**Европейская экономическая комиссия****Комитет по внутреннему транспорту****Всемирный форум для согласования правил
в области транспортных средств****Рабочая группа по общим предписаниям,
касающимся безопасности****Сто двадцать восьмая сессия**

**Правила № 39 ООН (механизм для измерения
скорости и одометр)****Предложение по поправкам серии 02 к Правилам № 39
ООН (Единообразные предписания, касающиеся
официального утверждения транспортных средств
в отношении механизма для измерения скорости
и одометра, включая их установку)****Представлено Целевой группой по Правилам № 39 ООН с охватом
величины пробега***

Образец А

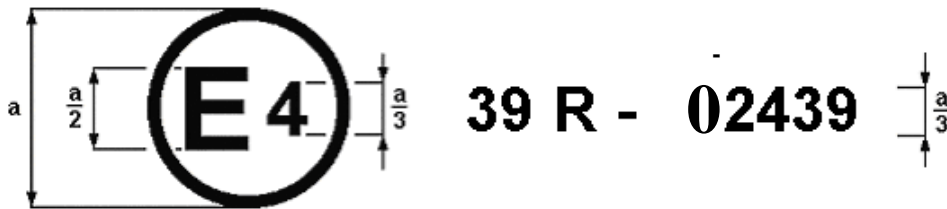
Приведенный выше знак официального утверждения, проставленный на транспортном средстве, указывает, что данный тип транспортного средства официально утвержден в Нидерландах (Е 4) на основании Правил № 39. Номер официального утверждения указывает, что официальное утверждение было предоставлено в соответствии с требованиями Правил № 39 ООН с внесенными в них поправками серии ~~0102~~.

Образец В

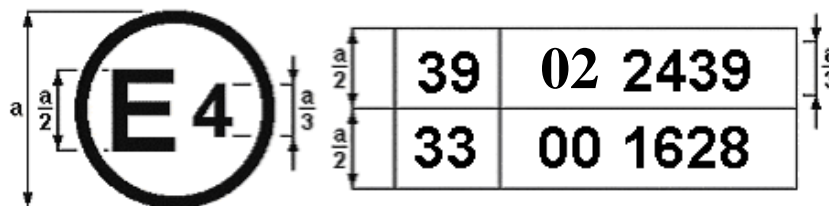
Приведенный выше знак официального утверждения, проставленный на транспортном средстве, указывает, что данный тип транспортного средства официально утвержден в Нидерландах (Е 4) на основании правил №№ 39 и 33¹. Номера официального утверждения указывают, что на момент предоставления соответствующих официальных утверждений Правила № 39 ООН включали поправки серии ~~0102~~, а Правила № 33 по-прежнему находились в первоначальном варианте.
